Evaluation du projet « 380 – Modernisierung der Hochspannungsinfrastruktur auf dem Teilabschnitt Bofferdange-Aach (DE) » sur le territoire des communes de Lorentzweiler, Steinsel, Niederanven, Junglinster, Fischbach, Bech, Biwer, Betzdorf, Manternach, Mertert et Rosport-Mompach – avis concernant le contenu du rapport d'évaluation des incidences sur l'environnement

Projet CREOS Bofferdange-Aach (DE)

Stellungnahme des Ministeriums für Umwelt, Klima und nachhaltige Entwicklung zum Umweltverträglichkeitsprüfungs (UVP)-Bericht

Der „UVP-Bericht für die geplante Modernisierung einer Hochspannungsleitung und den Bau einer Umspannanlage auf der Strecke Bofferdange - Aach (D)“ vom 30 September 2020 wurde von Oeko-Bureau (UVP-Zulassung bis zum 31 Oktober 2023) erstellt.

**Vorgeschlagene Trassenführung im Alzettetal, auf dem Hünsdorfer – Müllendorfer – Steinseler Plateau und Anschluss an die bestehende Trasse nach Bertrange
(Zusammenfassung)**

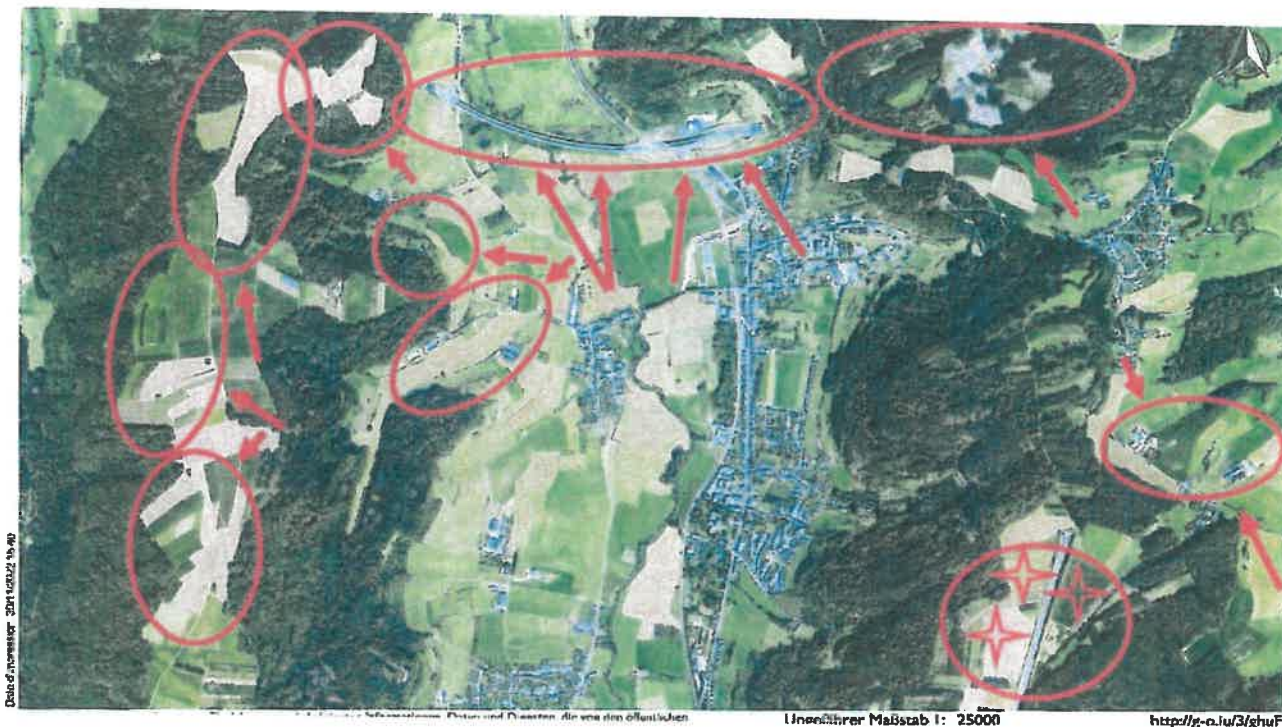
Zudem stellt sich die Frage der Anbindung an die aktuelle Hochspannungsfreileitung 220kV auf dem Heisdorfer Plateau. Die Verantwortlichen der CREOS sowie das Ingenieurbüro Oeko-Bureau haben bis jetzt noch keine Vorschläge zur der geplanten Trassenführung dieser Anbindung bekannt gegeben.

Der Gemeinderat beantragt daher über die geplante Anbindung des Umspannwerkes (6) an die aktuelle 220kV Leitung auf dem Heisdorfer Plateau in Kenntnis gesetzt zu werden, da diese für das Gesamtprojekt wesentlich ist.

Der Gemeinderat beantragt die Zustellung der am 6. Dezember 2022 per Email angeforderten Bilder aus der 3D – Visualisierung des Projektes 380kV welche die Gemeinde Lorentzweiler betreffen (gemäß beiliegendem Plan).

Anlagen: 2 Skizzen

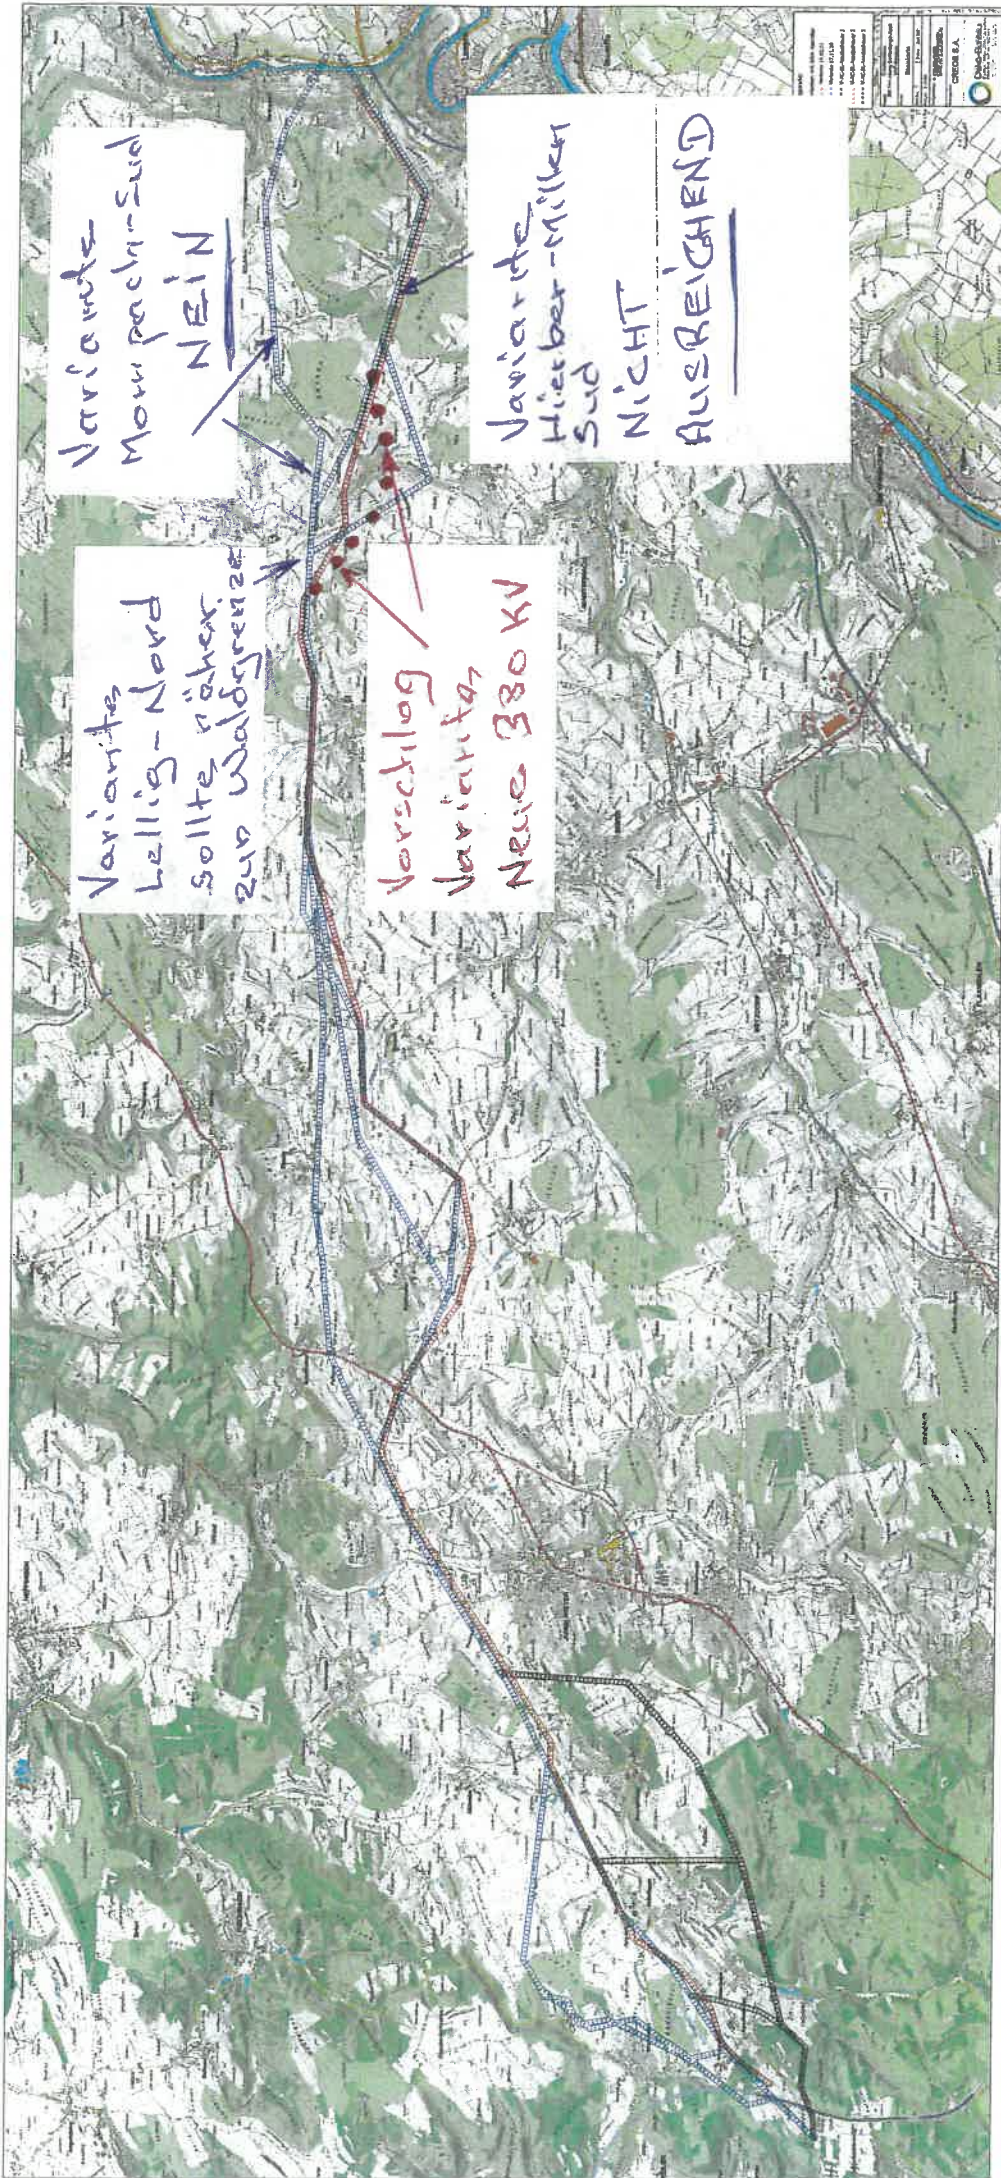
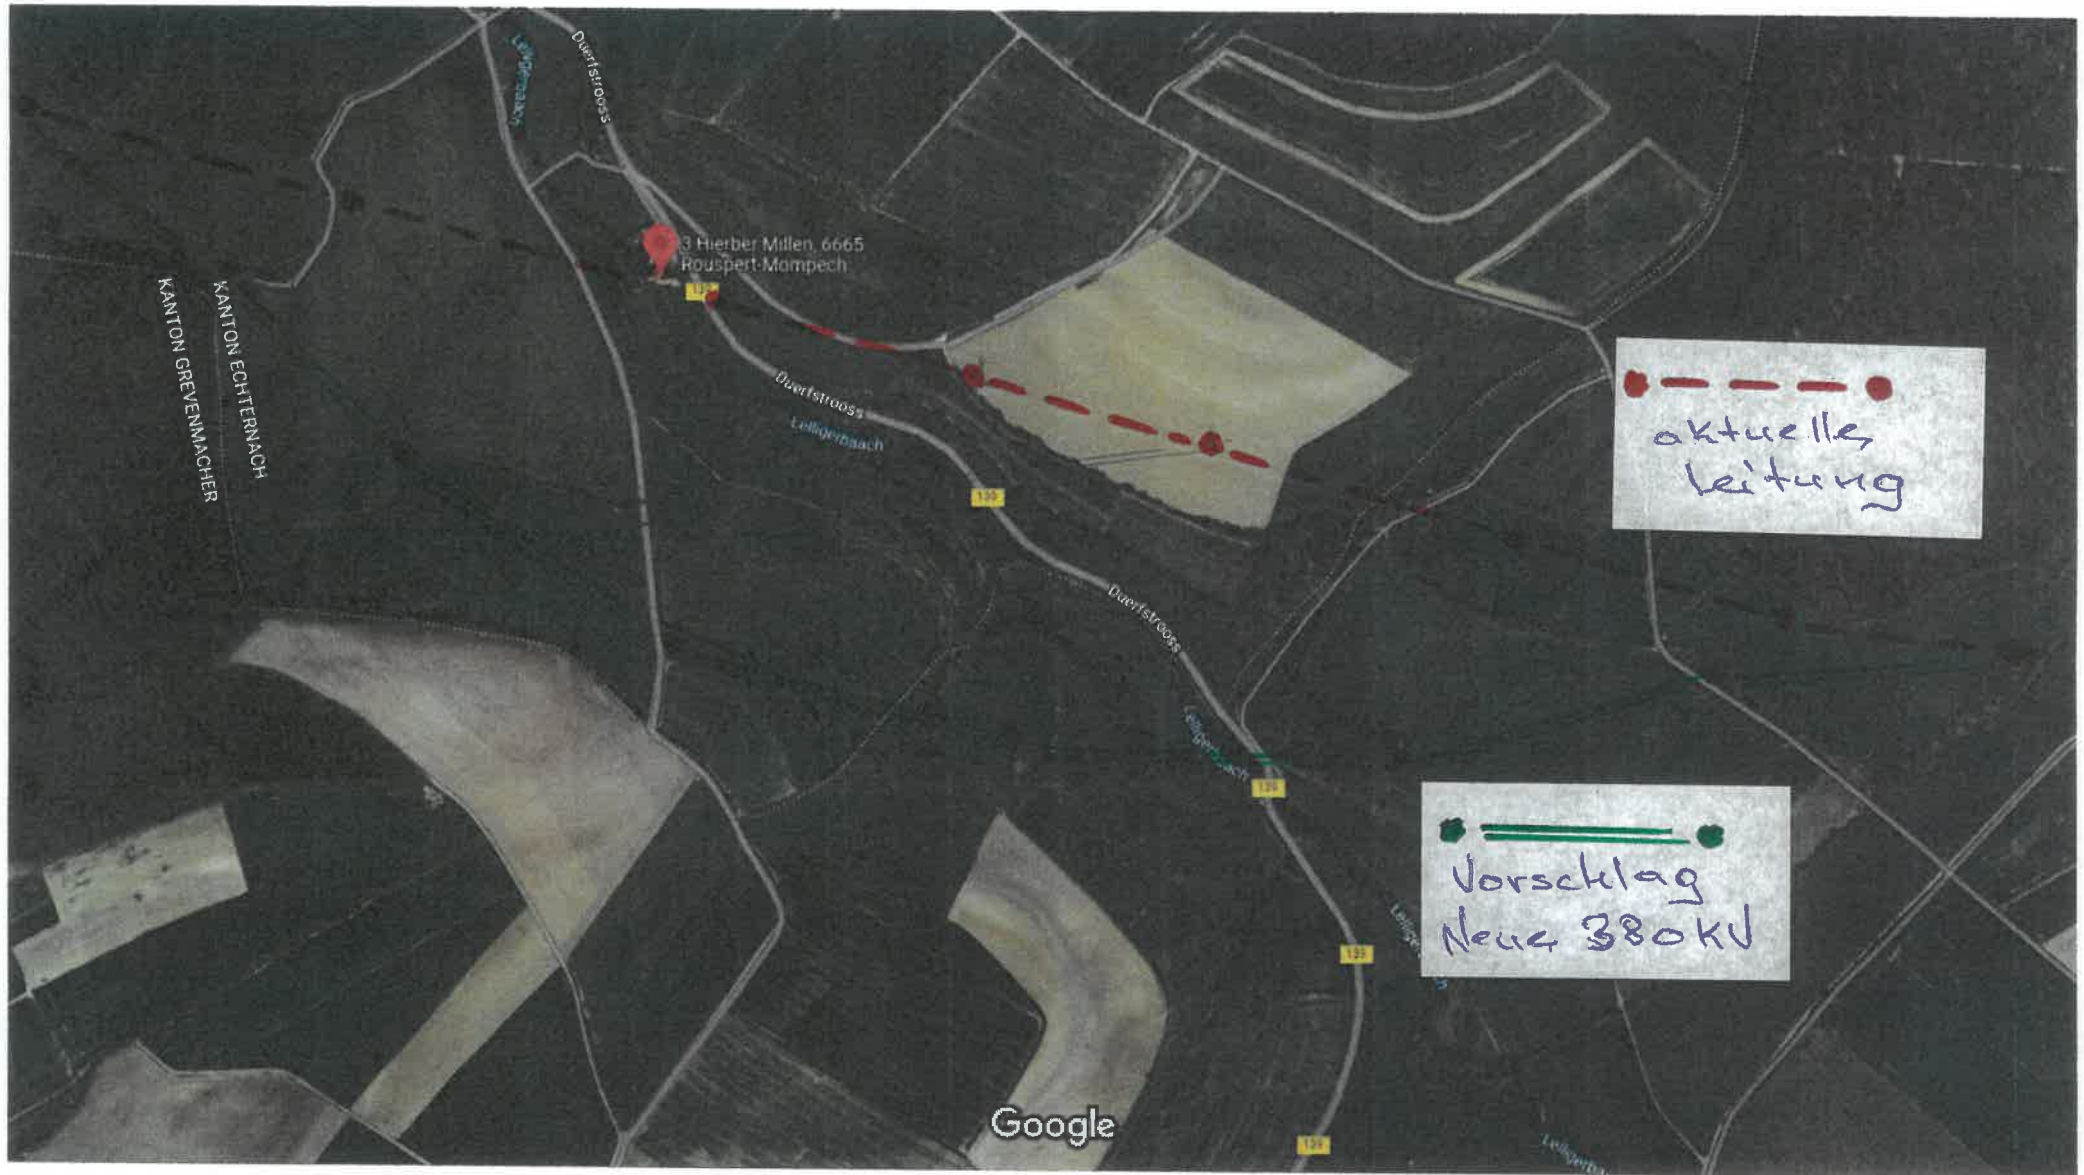
Die Variante Hierbermillen-Süd, ist nur unwesentlich abgewichen von unserem Haus, der Abstand könnte etwas grösser sein!

Die Variante Lellig-Nord wäre noch am besten geeignet, sollte jedoch bis maximal zur Waldgrenze verschoben werden, um den Abstand zu unserem Haus so groß wie möglich zu halten.
